Oggetto: **[ID: 6013] Valutazione preliminare ai sensi dell'art. 6, comma 9 del D.Lgs. 152/2006. Progetto “Piano Operativo Fondo Sviluppo e Coesione (FSC) Infrastrutture 2014-2020. Messa in sicurezza della S.S. 16 in corrispondenza dell'attraversamento del centro abitato di Rimini. Polo intermodale su S.S. 16 – Aeroporto-TRC (Rotatoria Via Cavalieri di Vittorio Veneto – S.S. 16). CUP C91B17000740001 Fasc.2018-245-018”.**

Nota tecnica.

Oggetto della richiesta di valutazione preliminare

Fig. 2 Planimetria stato di fatto con sovrapposizione stato di progetto Fonte: TAV 4 (allegato a Lista di controllo)

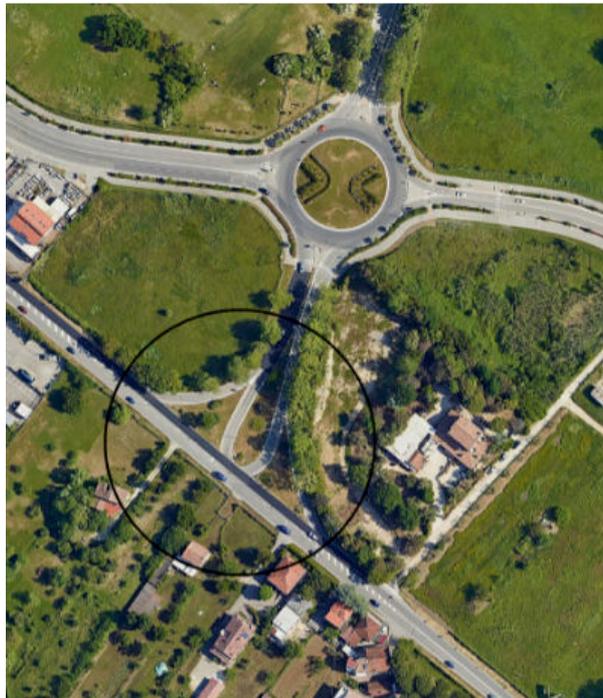
L'intervento oggetto dell'istanza presentata, che si inserisce nel programma di riorganizzazione della circolazione sulla S.S. 16 "Adriatica" nel territorio comunale di Rimini, è l'intervento di realizzazione di una rotatoria sulla S.S. 16, al km 209+336 circa, in sostituzione dell'esistente intersezione a raso a tre rami con la Via Comunale Cavalieri Vittorio Veneto nella frazione di Miramare di Rimini in prossimità dell'aeroporto internazionale di Rimini e San Marino. Il progetto proposto prevede la realizzazione di una rotatoria a tre bracci con una corona centrale sormontabile di 1,5 m. e aiuola insormontabile interna di raggio di 14,0 m.. La corona rotatoria è composta da una corsia di 9,00 m. e da una banchina interna da 0,5 m. e una esterna da 1,50 m. per una larghezza complessiva di 11,00 m.. Il diametro esterno della rotatoria è di 50 m., mentre quello interno è di circa 16,00 m.. La rotatoria in progetto non sarà realizzata sull'asse perfetto della S.S. 16 per non avvicinarla troppo alle abitazioni esistenti. E' prevista, inoltre, la piantumazione di siepi ed alberi, sul lato mare, che migliorerà l'inserimento paesaggistico della rotatoria in un contesto a vocazione agricola, nonché l'aumento della capacità di abbattimento degli inquinanti atmosferici. A lavori ultimati la fruizione "in continuo" della rotatoria consentirà una riduzione delle emissioni di inquinanti rispetto alla esistente intersezione a T. Le aree su cui si sviluppa il progetto in oggetto sono in buona parte già destinate a strada. Il resto del tracciato utilizza aree non urbanizzate che non sono state edificate. Le scelte progettuali sono state condotte con l'obiettivo di ridurre il consumo di suolo e di utilizzare le corsie esistenti.
